## Tilsynsrapport til offentliggørelse

### Tilsynsrapport

Virksomhedens navn	Måde Deponi - Deponi Syd I/S
Virksomhedens adresse	Mådevej 93, 6705 Esbjerg Ø
CVR nummer	33343795
Virksomhedstype	5.4 Deponeringsanlæg >10 t/dag eller kap. >25.000 t
Tidspunkt for tilsynet	10. august 2020 og 29. september 2020
Baggrunden for tilsynet	Tilsyn med etablering af membraner på den nye enhed 4A
Varsling af tilsynet	Tilsynene var aftalt på forhånd med COWI
Deltagere fra virksomheden	Den 10. august 2020: Michael Juul Jensen, Driftsleder (Deponi Syd I/S) Johannes Pedersen, Entrepriseleder v/ Poul Hansen Entreprenører Maria Skovborg Egedal (MS), COWI  Den 29. september 2020: Michael Juul Jensen, Driftsleder (Deponi Syd I/S) Johannes Pedersen (JP), Entrepriseleder v/ Poul Hansen Entreprenører Jørgen Nielsen, Formand Maria Skovborg Egedal (MS), COWI
Øvrige deltagere	29/8-20: Membransvejser fra Millag Aps
Tilsynet udført af	10/8-20: Susanne Juhler 29/8-20: Preben Christophersen

Tilsynet omfattede	Udlægning af lermembran og plastmembran under etablering af enhed 4A

**Foto 2:** Overflade af første lerparti (lerindhold 18%).

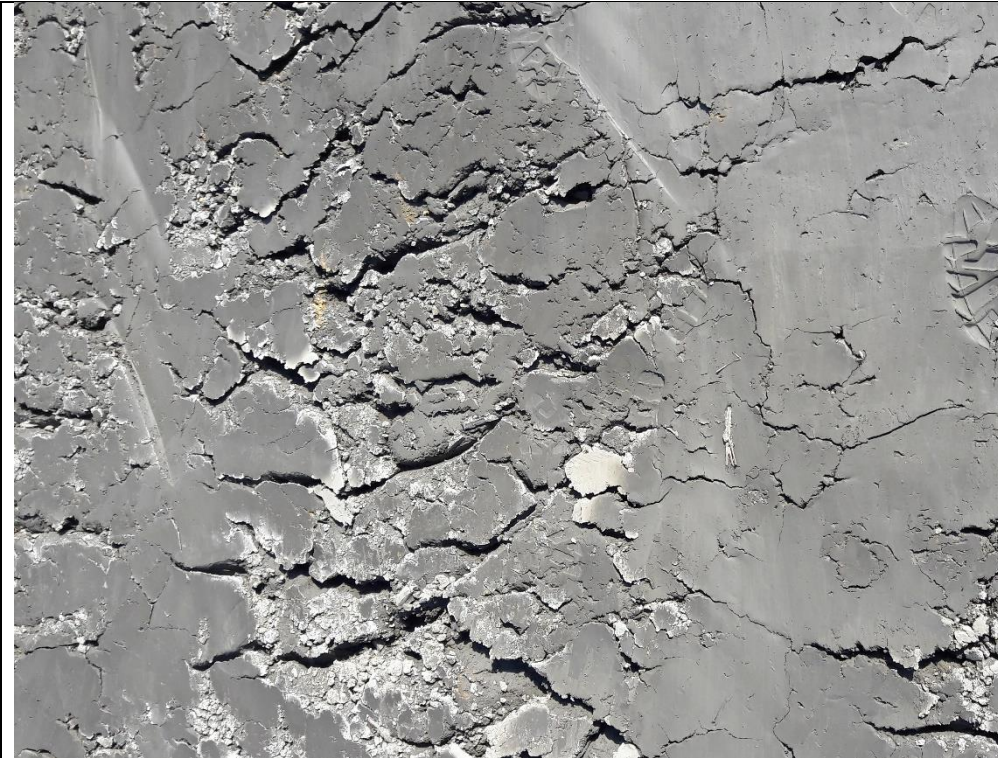
Entreprenøren oplyste, at der er anvendt 2 forskellige lerpartier til opbygningen af lermembranen. Begge lerpartier har højt ler- og vandindhold. Det første lerparti er anvendt i det nederste 0,25 m lerlag over hele etappen samt i det øverste 0,25 m lerlag på den sydvestlige randvold (se kort, Figur 1). Lerlaget har et lerindhold på over 18%. Det andet lerparti er anvendt i det øverste 0,25 m lerlag over den resterende etape. Dette lerparti har et lerindhold på 28%. Begge lerpartier er ved analyse godkendt af COWI og efterlever kravene i henhold til DS/INF-466. Miljøstyrelsen kunne ved tilsynet konstatere tydelig visuel forskel på de to anvendte lerpartier. Første lerparti (lerindhold på 18%) var mere rødligt og tørt at se på, end det andet lerparti (lerindhold på 28%), som var mørkt og fremstod mere plastisk og fugtigt (jf. foto nr. 1, 2 og 3).

**Foto 1:** Foto taget mod sydvestlige randvold. Øverste lerlag på randvolden er fra første lerparti (lerindhold 18%). Øverste lerlag i bunden af etappen er fra andet lerparti (lerindhold 28%).
